第3回 県有施設等耐震検討チーム会議

日時：令和元年5月23日（木）10：00

県有施設等の耐震化に向けた取組についての意見

専門家意見聴取施設の概要と対応案について

奈良競輪場避難経路(第1投票所・第1払戻所)

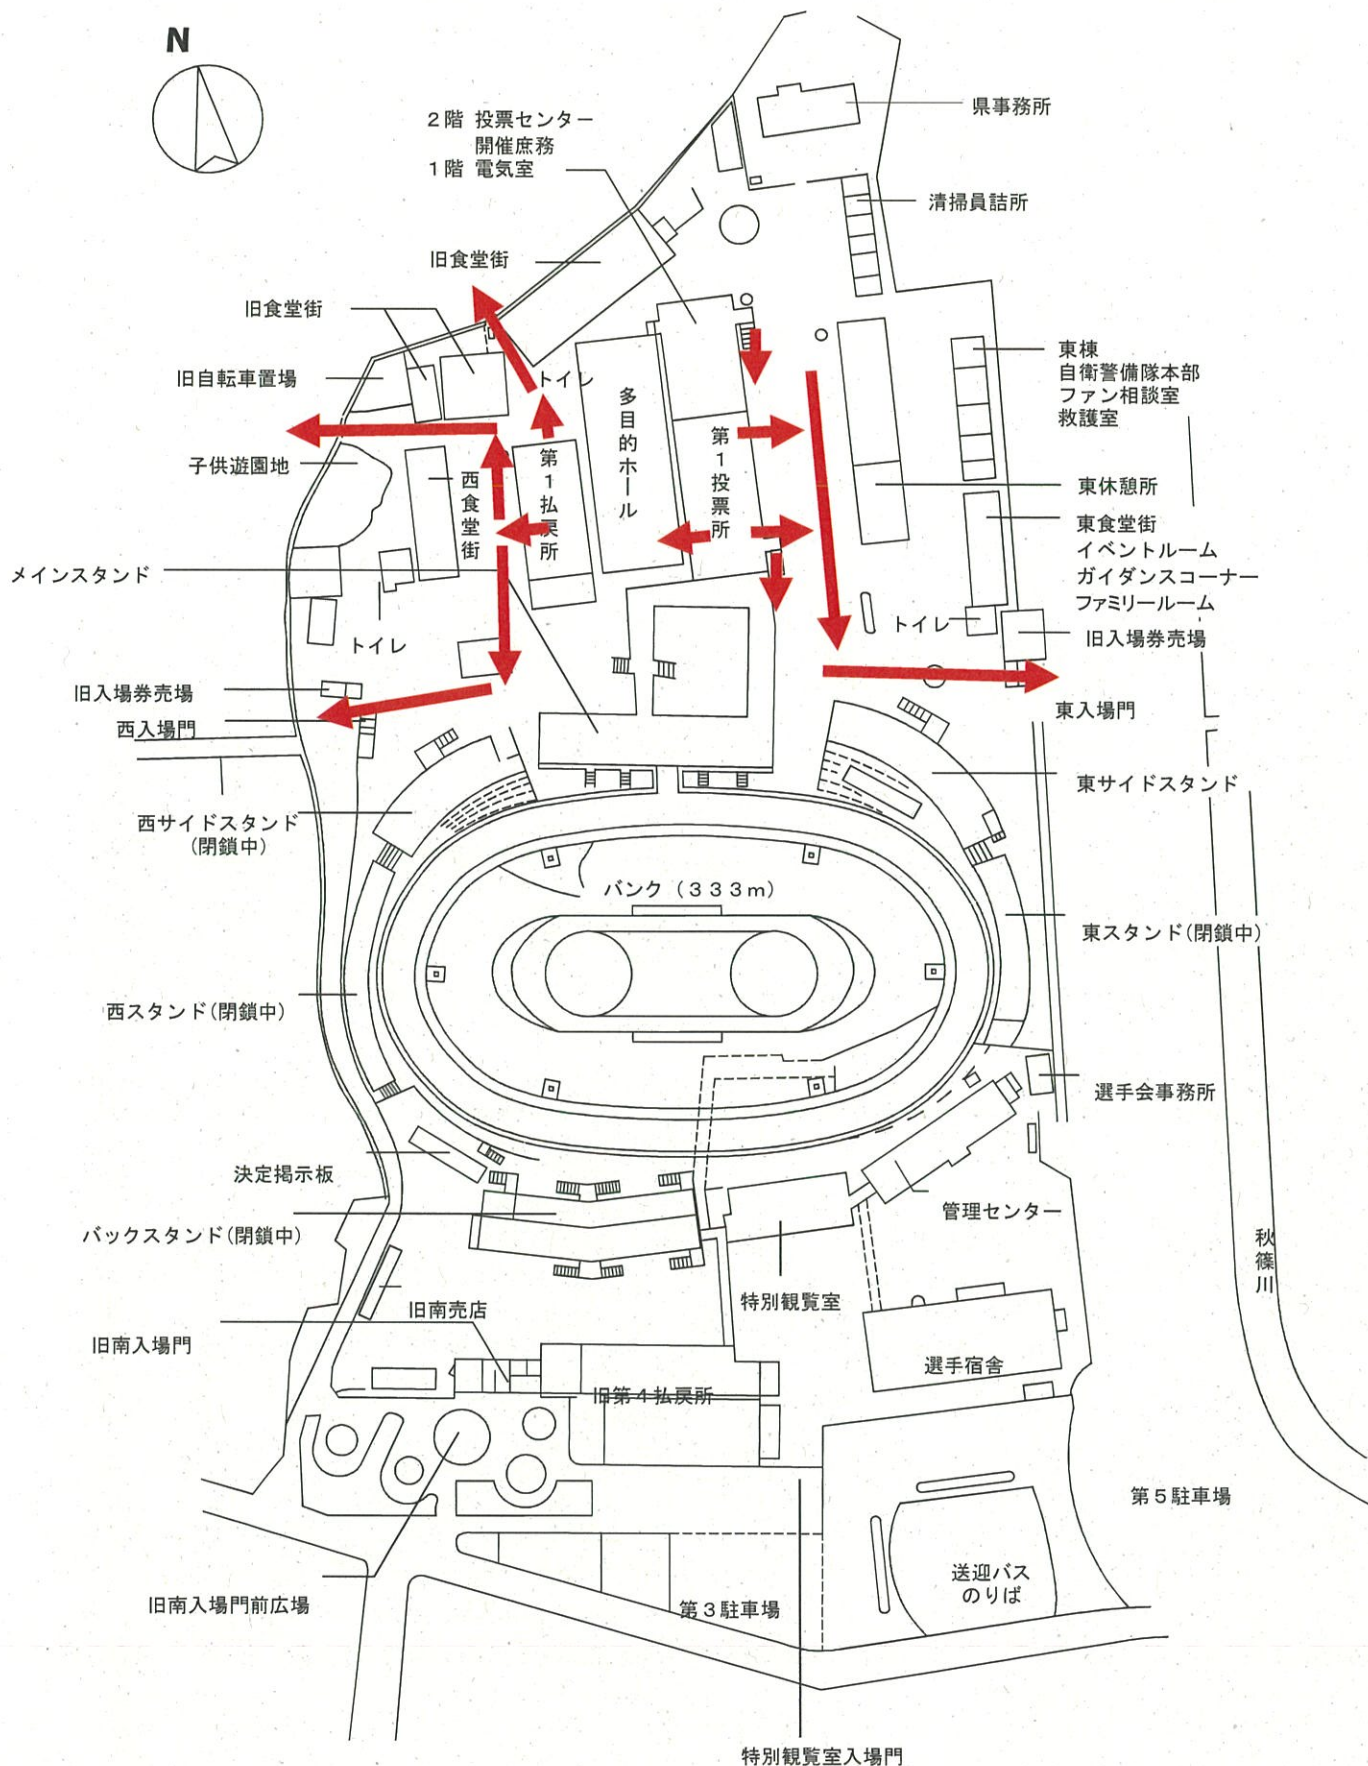
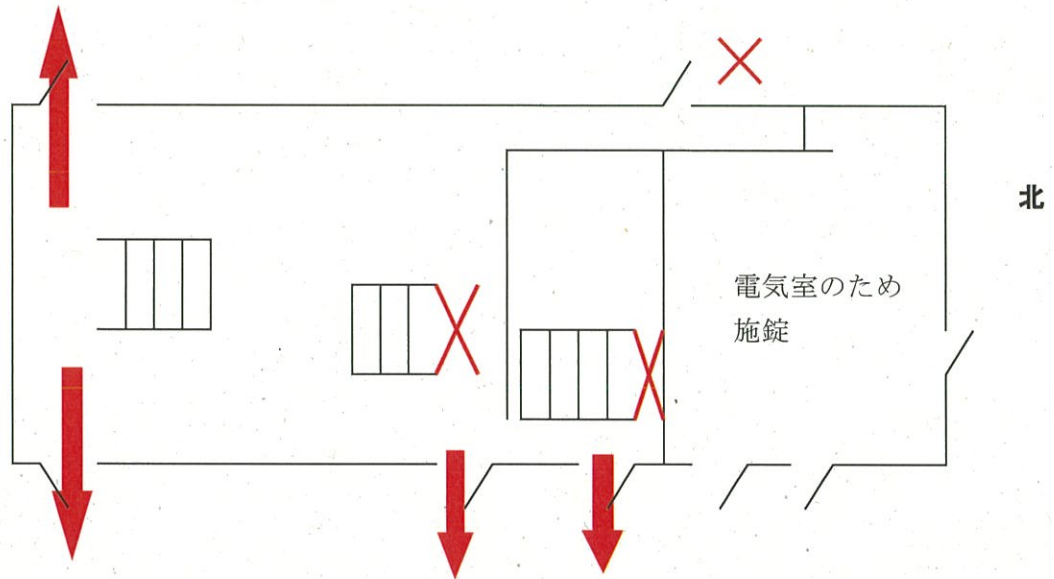
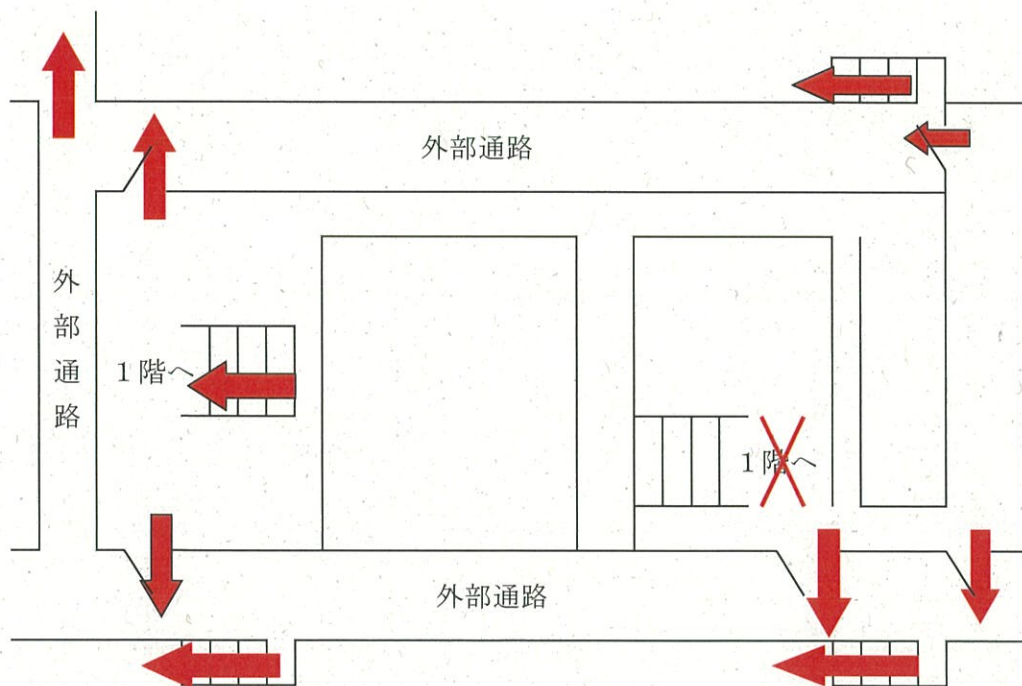
20	くらし創造部	檀原公苑	弓道場	①	0.27	(阿波野) 師範室の部分で柱が抜けているためX方向Is値が0.27となっている。開放面から避難できるため、当面このままの使用でよいが、耐震改修を急ぐこと。	(向井) 平屋・鉄骨造であり、屋根もカラーベストで重くない。H30年度実施の耐震設計時に小屋組の詳細調査において落下の危険性がないことが確認されている。前面部オープンであるため、避難可能。応急的な対応は不要。R2年度耐震工事で対応で良い。	使用時は前面から避難可能なため、経路としては問題ない。		(その他) 避難経路の掲示と周知	R2年度耐震改修工事(H30年度設計済み)
21	産業・雇用振興部	競輪場	第1投票所	①	0.21	(原) Is値が低い。応急対応としては、1階と2階のせん断柱に構造スリット補強(6カ所)を行う。3階の砂利を撤去し、重量を軽減する。耐震補強工事の一部前倒しとして、構造スリット補強、3階の砂利撤去。一部使用禁止等の当面の対策は必要。	(向井) 応急対応としては、1階と2階のせん断柱に構造スリット補強を6カ所行い、柱の可境長さを変える事で、F値を上げることで改善する。併せて、3階砂利の撤去、倉庫を使用禁止にする。	1階のせん断柱近くの入出口は使用しない方が良い。2階から1階に降りる階段もせん断柱に近づくのは避けて、2階から外部通路に出るのが良い。	【応急】≪通常予算≫ 耐震補強工事の一部前倒し 1階2カ所、2階4カ所の柱の構造スリット補強及び3階砂利撤去	(その他) ・専門家意見を踏まえ、避難経路を見直し ・避難経路の周知 ・3階倉庫の使用禁止	R2年度耐震改修工事(H30年度設計済み)
22			第1払戻所	①	0.10	(阿波野) 大スパン架構のボルト締め鉄骨造であり、壁、筋交いが少なく全体的に弱い構造。資金室やトイレのCB壁は梁までとどいていない状態。200×100の鉄骨では、屋根耐力がないので危険。柱の基礎もずれ止めの機能しかない。中小地震でも危ない不安定構造の建物である。応急措置として、柱に方杖を48箇所Y方向に設置するのは仕方ない。CB壁は撤去するか、使用しないか、軽鉄下地壁の改築を検討。	(向井) 大スパン架構のボルト締め鉄骨造であり、壁、筋交いが少なく全体的に弱い構造。資金室やトイレのCB壁は梁までとどいていない状態。応急措置として、柱に方杖を48箇所Y方向に設置することでよい。CB壁を撤去するかどうか、あるいは当該箇所を使用停止とするか、軽鉄下地壁などの改築についても検討が必要。	建物の耐震性が低いので、外に出たらできるだけ離れるべき。地下通路ではなく、基本は外に避難すべき。北側の出入り口は、職員の居る場所から遠いので、必要な場合のみ使用すること。		(その他) ・専門家意見を踏まえ、避難経路を見直し ・避難経路の周知 ・ファン休憩室の閉鎖(5/24～) ・資金室の移転を検討	R元年度施設整備計画策定の中で解体を検討
